DODATEK Č. 1 KE SMLouvĚ O DÍLO

Smluvní strany se dohodly, v souladu s ustanovením čl. 19 (Společná ustanovení) odst. 19.3., na uzavření tohoto dodatku č. 1 ke smlouvě o dílo na realizaci akce: „VUZ Praha Podbaba - rekonstrukce vnějšího pláště budovy“ uzavřené mezi výše uvedenými smluvními stranami dne 9. 6. 2017. Tímto dodatkem č. 1 se smlouva mění a doplňuje takto:

Název akce: VUZ Praha Podbaba – rekonstrukce vnějšího pláště budovy

Předmět změny: Hmoždinky – změna délky kotvení

REVIZE			
ČÍSLO REVIZE	POPIS ZMĚNY	OPRAVIL	DATUM
R.01	PILÍŘEK SE ZAŘÍZENÍM PVK BUDE ZACHOVÁNÝ PŘED VÝCHODNÍ FASÁDOU	D. ŠMÍD	21.03.2017
R.02	ZMĚNA IZOLANTU V BLÍZKOSTI POTRUBÍ VZT RESTAURACE	D. ŠMÍD	14.06.2017

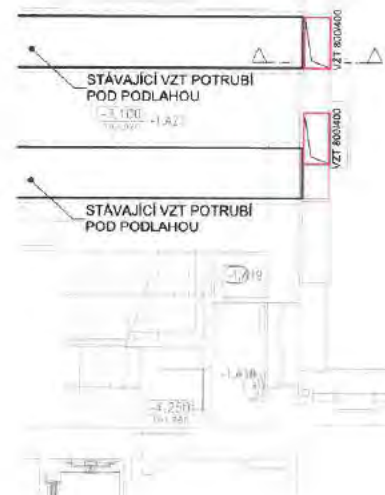
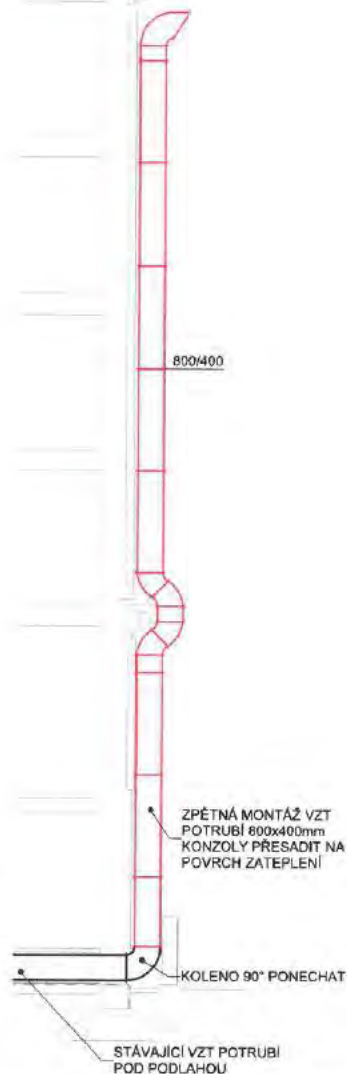
PD předpokládala v severní fasádě použití minerální vaty tl. 160 mm a extrudovaného polystyrénu z tloušťky tl. 160 mm. V PD bylo navrženo potrubí VZT odsadit od fasády pro montáž ETICS. Vybourání příruby brání tepelná čerpadla, která značně omezují pracovní prostor

Z důvodu nemožnosti přesunutí tepelných čerpadel na severní fasádě objektu, bude změněn typ a tloušťka izolantu, a to z minerální vaty tl. 160 mm na fenolickou pěnu tl. 70 mm a extrudovaného polystyrénu z tloušťky tl. 160 mm na tloušťku 60 mm.

V rámci předání staveniště byla zjištěna zazděná příruba plechového kolena VZT potrubí výfuku na severní fasádě. V PD bylo navrženo toto potrubí odsadit od fasády pro montáž ETICS. Vybourání příruby brání tepelná čerpadla, která značně omezují pracovní prostor, jejich trvalé přesunutí bylo vyhodnoceno jako neekonomické.

Na základě těchto skutečností bylo rozhodnuto o změně tl. a typu izolantu na soklové části, aby bylo možné zachovat stávající trasu potrubí vymezenou zazděným kolenem.

Změna je zapracována v revizi projektové dokumentace - R.02

Z důvodů malé vzdálenosti potrubí VZT v soklové části objektu ca do výšky 3,9m nad úrovní terénu je navržena změna aplikovaného tepelného izolantu. Změna se týká pouze této části severní fasády bloku „A“. Nově budou použity fasádní desky z fenolické pěny tl. 70 mm. Situování jednotlivých materiálů je zřejmé z výkresové části dokumentace.

PD - výkres**ZL_08: Oplechování korunní římsy**Popis stávajícího stavu:

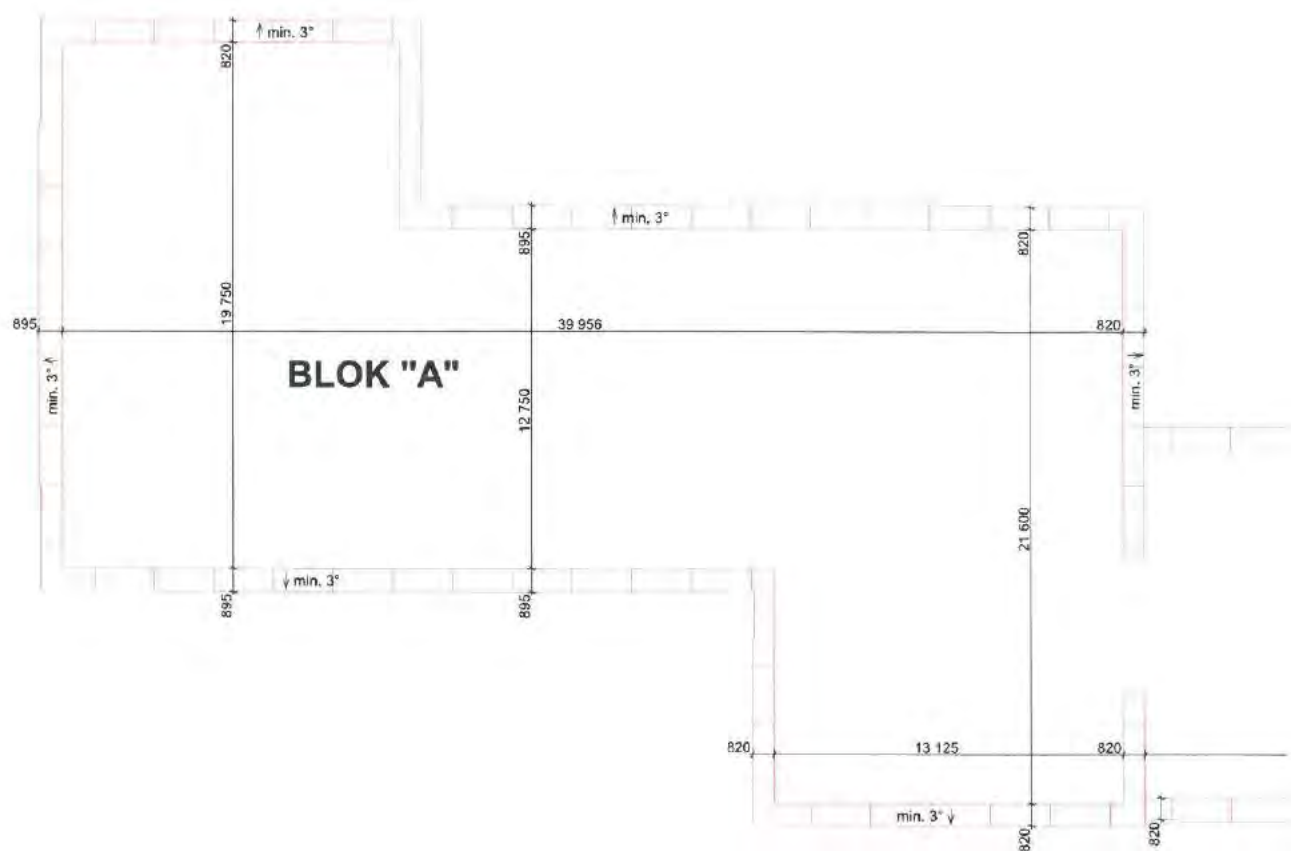
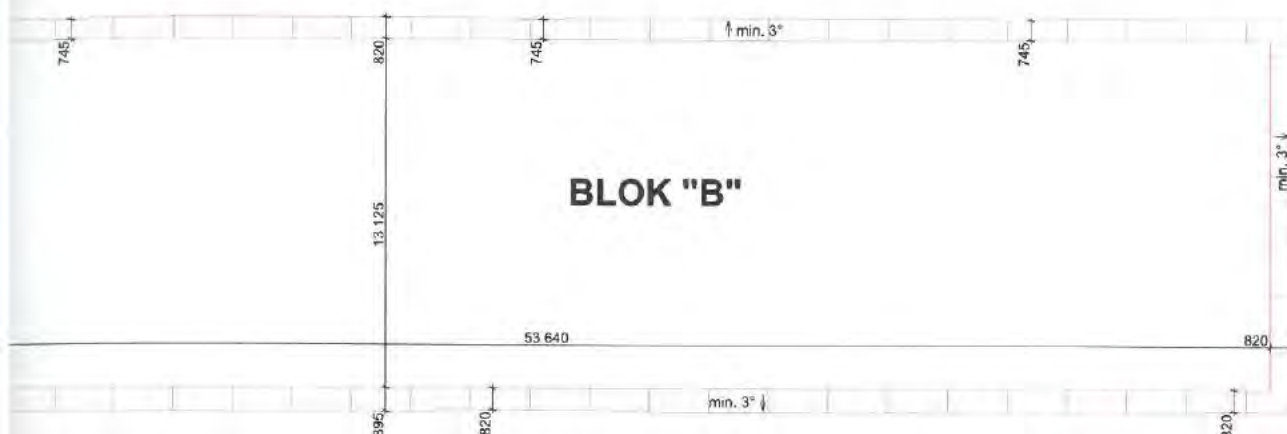
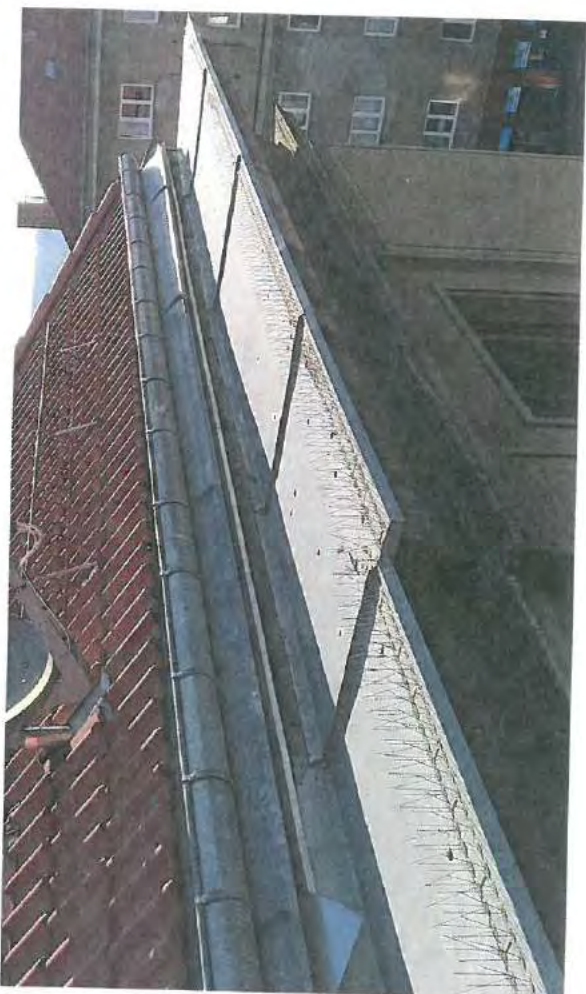
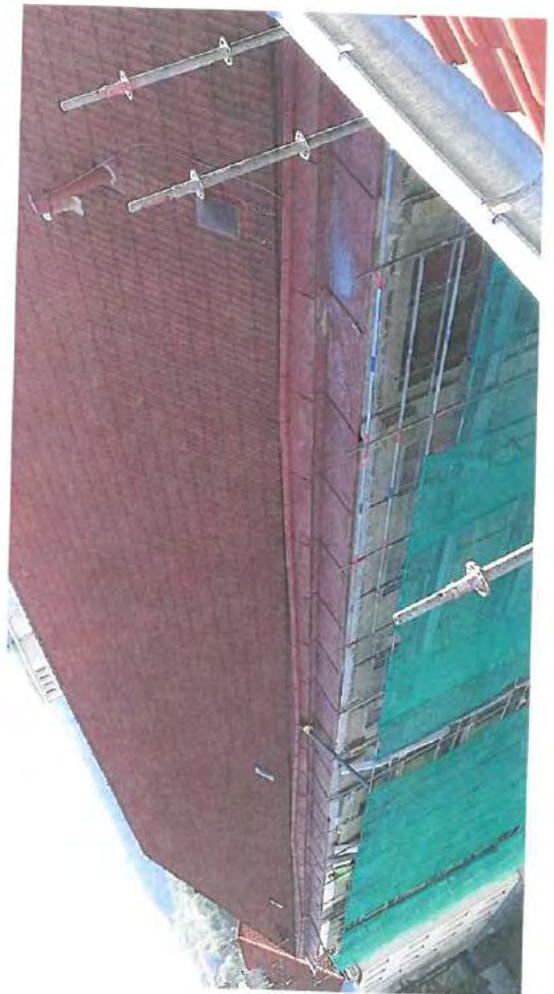
Vzhledem ke zjištěnému stavu stávajících klempířských konstrukcí na korunní římsě, jejichž provedení neodpovídá ČSN 73 3610, GP souhlasí s provedením nového oplechování. Provedením předepsaného sklonu budou odstraněny problémy se zatékáním do obvodového pláště a budou vodotěsně vyřešeny veškeré prostupy touto římsou. Zároveň se změnou materiálu oplechování docílí vyšší korozní odolnosti v exponovaných místech (výfuk VZT, odvětrání kanalizace).

- NOVÉ OPLECHOVÁNÍ ŘÍMSY - AL plech - barva RAL 9006
- Sklon min. 3° (5,24%) - dvojitá stojatá drážka, pod plechem nepropustná vrstva (pojistná hydroizolace)

Odkazy:**Popis****Fotodokumentace****PD – výkresy, vyhodnocení prostupu tepla**Popis stávajícího stavu:

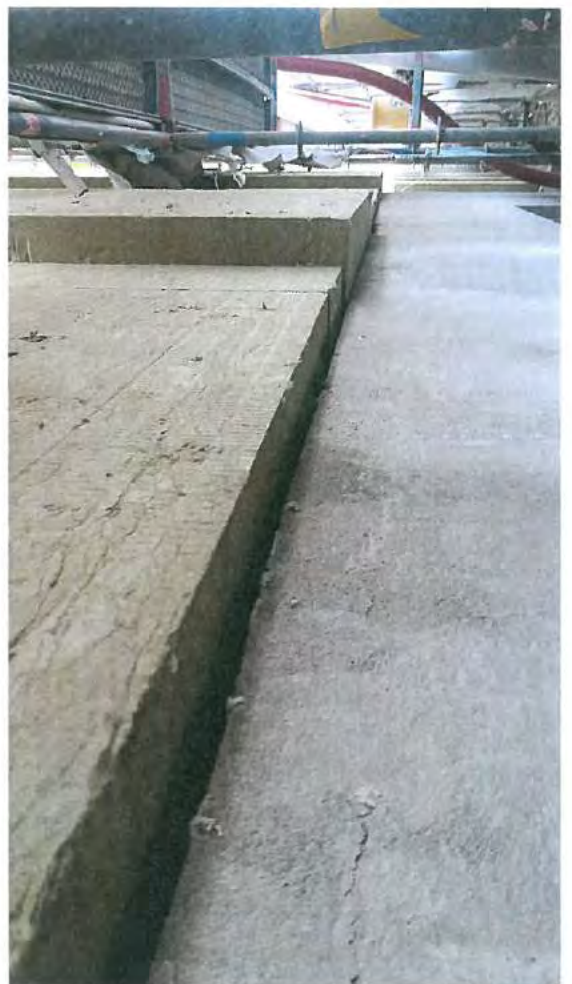
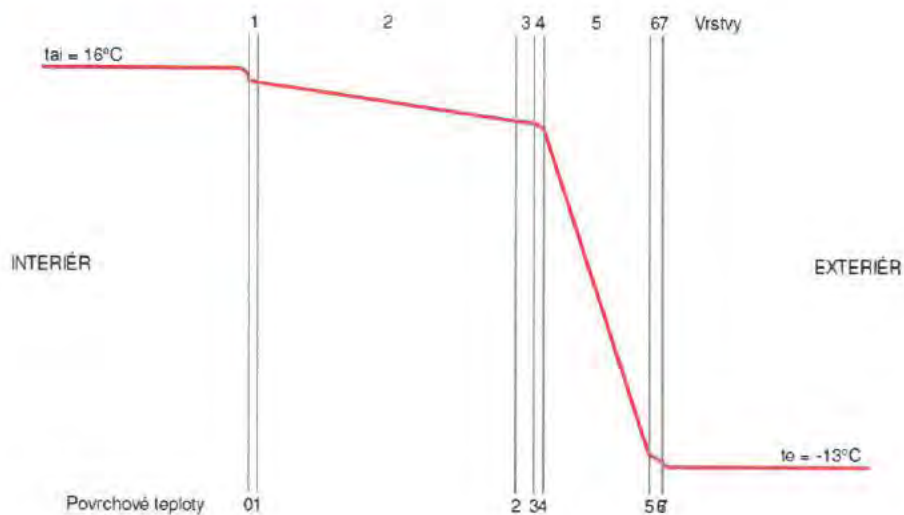
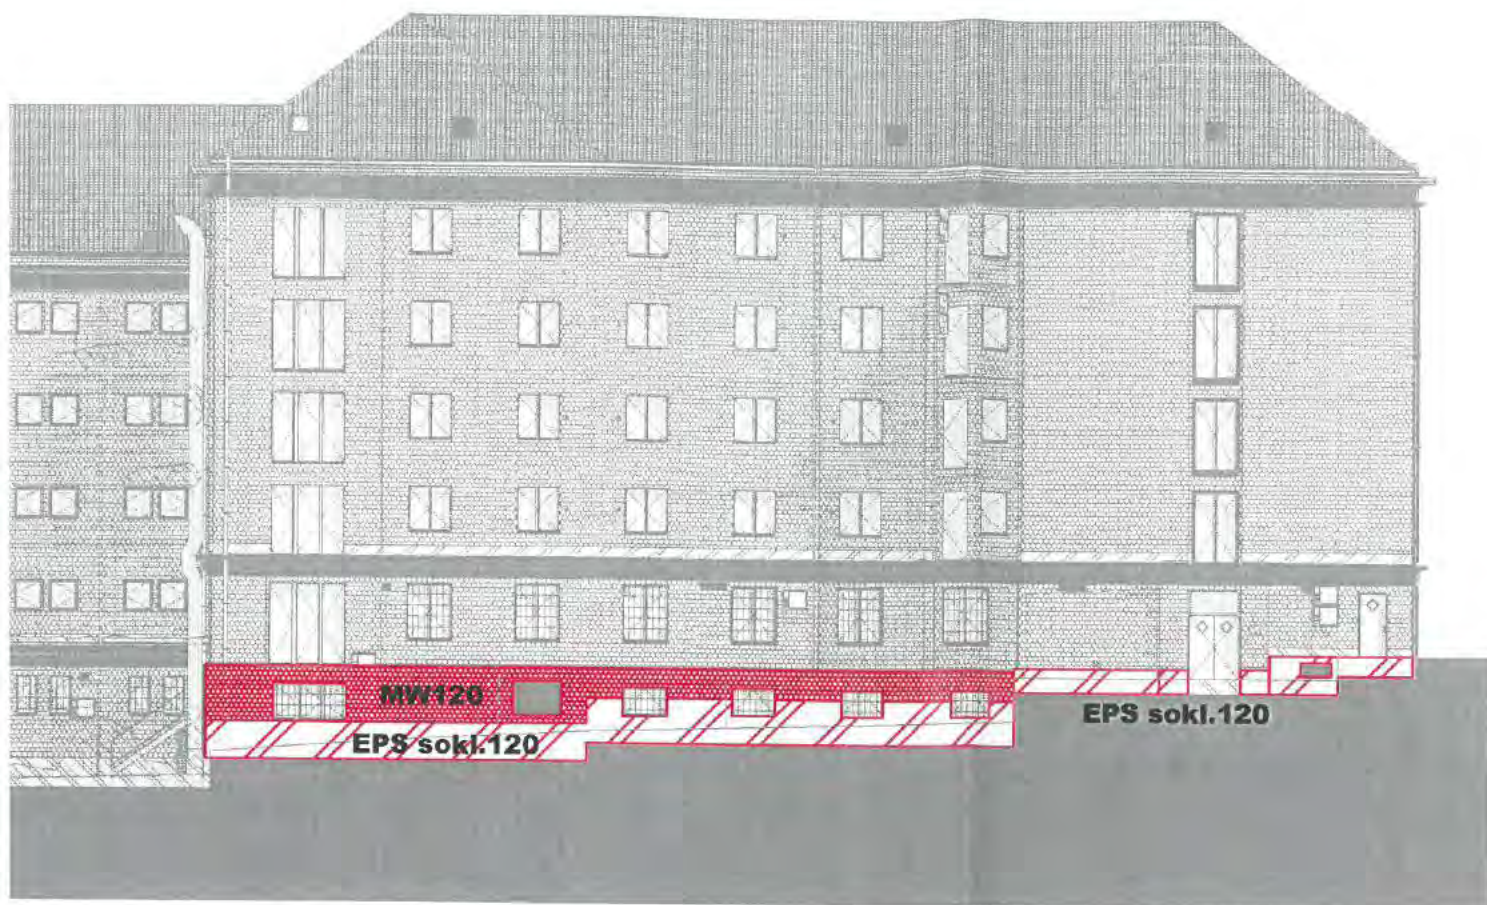
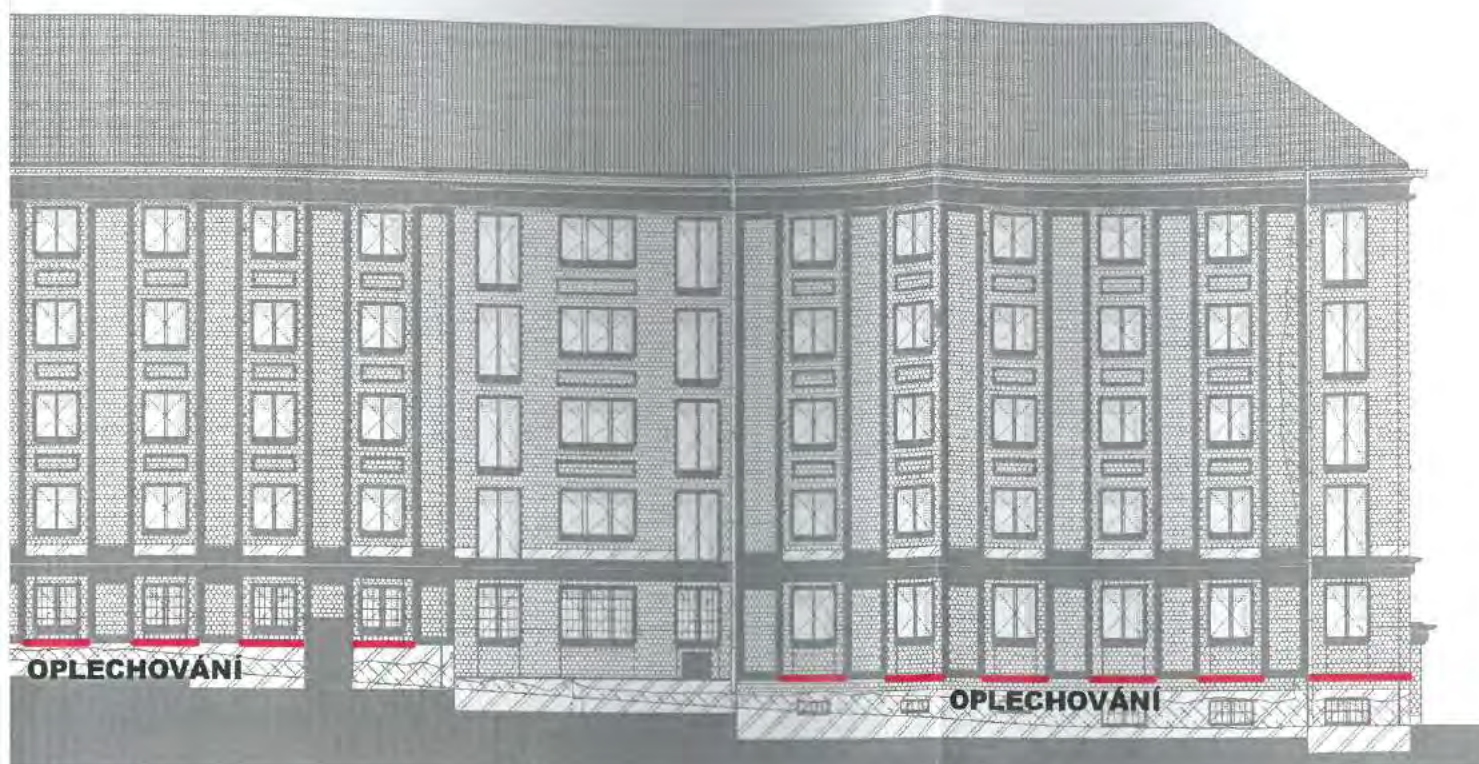
Součinitel prostupu tepla konstrukce $U = 0.26 \text{ W.m}^2.\text{K}^{-1}$ VYHOVUJE doporučené hodnotě pro pasivní domy $U_N = 0.26 \text{ W.m}^2.\text{K}^{-1}$ dle ČSN 73 0540-2:2011
